Nr sprawy: ZP.312.3.2024

Dotyczy: postępowania o udzielenie zamówienia publicznego prowadzonego w trybie przetargu nieograniczonego na podstawie art. 132 ustawy z dnia 11 września 2019 r. – Prawo zamówień publicznych na wykonanie robót budowlanych związanych z realizacją zadania pn. *Modernizacja dziedzińców Zamku Książąt Pomorskich w Szczecinie w formule „wybuduj”*.

ODPOWIEDZI NA PYTANIA DO TREŚCI SPECYFIKACJI WARUNKÓW ZAMÓWIENIA

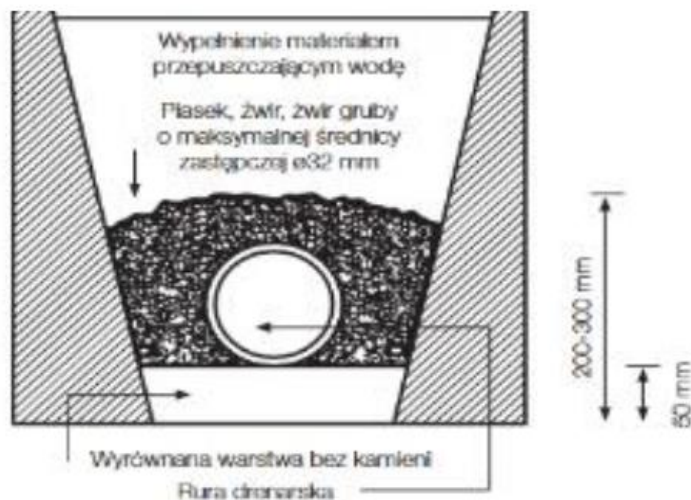
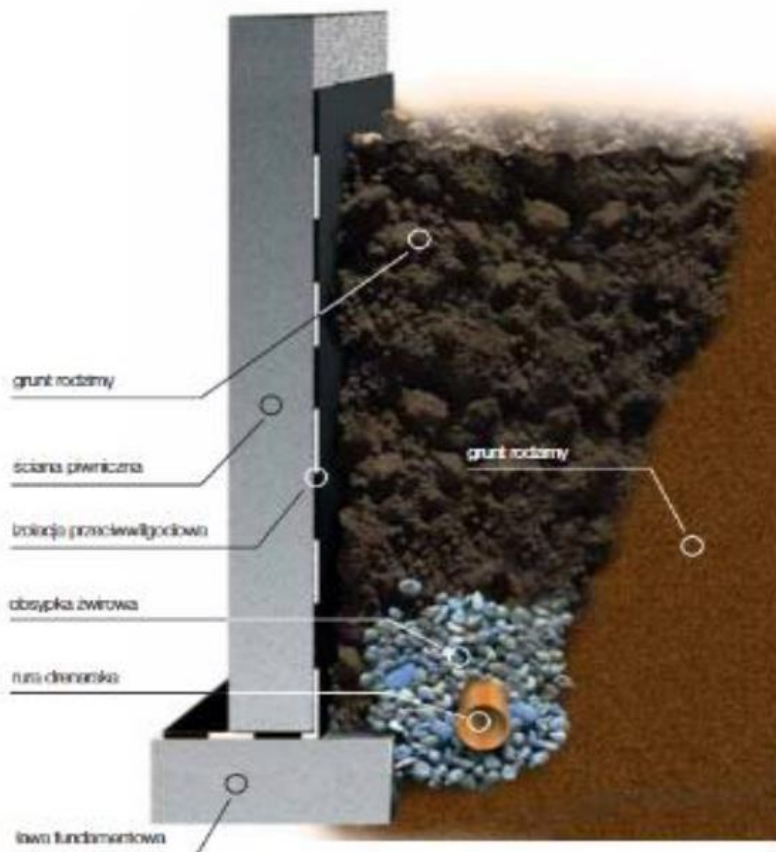
W opisie dokumentacji 1.6 Część sanitarna pkt 3.5 – znajdują się znikome informacje na temat drenażu, brak przekroju jak należy układać drenaż oraz profili podłużnych. Rzędne podane są przy studniach terenu i dna dla samych drenaży. Państwa przedmiary nie są zgodne z rysunkiem rys. S-23 REV 01 dokumentacji. W związku z powyższym prosimy o wyjaśnienie niżej podanych rozbieżności:

1) W załączonym przedmiarze poz. 83 – wykop jest: $0,8 \cdot 0,339,0 = 162,72 \text{m}^3$

Natomiast na rys. S-23 REV 01 – pokazane są rzędne studzienek i trasa drenażu jn.

Studnia Dn 425 mm i rzędne 24,9-20,15=4,75m
 Długości odcinka pomiędzy studniami 38,0m
 Wykop $0,9 \cdot (4,9+4,75) \cdot 0,5 \cdot 38,0 + 1,6 \cdot 1,6 \cdot 4,75 = 177,17 \text{ m}^3$
 Studnia Dn 425 mm i rzędne 24,9-20,15=4,75m
 Studnia Dn 425 mm i rzędne 24,88-21,15=3,73m
 Długości odcinka pomiędzy studniami 37,0m
 Wykop $0,9 \cdot (3,73+4,75) \cdot 0,5 \cdot 37,0 + 1,6 \cdot 1,6 \cdot 3,73 = 149,91 \text{ m}^3$
Suma wykopów na drugi odcinek $275,47+149,91+177,17=601,55 \text{ m}^3$

Studnia Dn 1000mm i rzędne 24,15-21,15 = 3,0m
 Studnia Dn 425 mm i rzędne 24,1-20,45=3,65m
 Długości odcinka pomiędzy studniami 80,0m
 Wykop $0,9 \cdot (3,0+3,65) \cdot 0,5 \cdot 80,0 + 1,6 \cdot 1,6 \cdot 3,65 + 2,2 \cdot 2,2 \cdot 3,0 = 263,26 \text{ m}^3$
 Studnia Dn 425 mm i rzędne 24,1-20,45=3,65m
 Studnia Dn 1200 mm i rzędne 24,0-20,3=3,7m
 Długości odcinka pomiędzy studniami 14,0m
 Wykop $0,9 \cdot (3,7+3,65) \cdot 0,5 \cdot 14,0 + 2,4 \cdot 2,4 \cdot 3,7 = 85,57 \text{ m}^3$
 Studnia Dn 1200 mm i rzędne 24,0-20,3=3,7m
 Studnia Dn 315 mm i rzędne 24,0-22,30=1,7m
 Długości odcinka pomiędzy studniami 11,0m
 Wykop $0,9 \cdot (3,7+1,7) \cdot 0,5 \cdot 11,0 + 1,5 \cdot 1,5 \cdot 1,7 = 30,56 \text{ m}^3$
 Studnia Dn 315 mm i rzędne 24,0-22,30=1,7m
 Studnia Dn 315 mm i rzędne 24,0-23,0=1,0m
 Długości odcinka pomiędzy studniami 69,0m
 Wykop $0,9 \cdot (1,0+1,7) \cdot 0,5 \cdot 69,0 + 1,5 \cdot 1,5 \cdot 1,0 = 86,08 \text{ m}^3$

Suma wykopów na trzeci odcinek $263,26+85,57+30,56+86,08=465,47 \text{ m}^3$
Suma wykopów pod drenaż z wszystkich odcinków wg rysunku to: $524,09+601,55+465,47=1591,11 \text{ m}^3$

Zamawiający informuje, że odpowiedź na powyższe zapytanie znajduje się w dokumentacji projektowej – Część sanitarna – drenaż: patrz opis techniczny punkt 3.5 oraz rysunek S-23; należy stosować ogólnodostępne rury drenażowe fi92/80mm z filtrem syntetycznym. Dodatkowa geowłóknina nie jest wymagana. Spadek winien wynosić co najmniej 3%. Rury drenarskie powinny być układane na wyrównanej warstwie bez kamieni o grubości około 50 mm. Rura winna być obsypana materiałem o maksymalnej średnicy zastępczej $\phi 32$ mm.
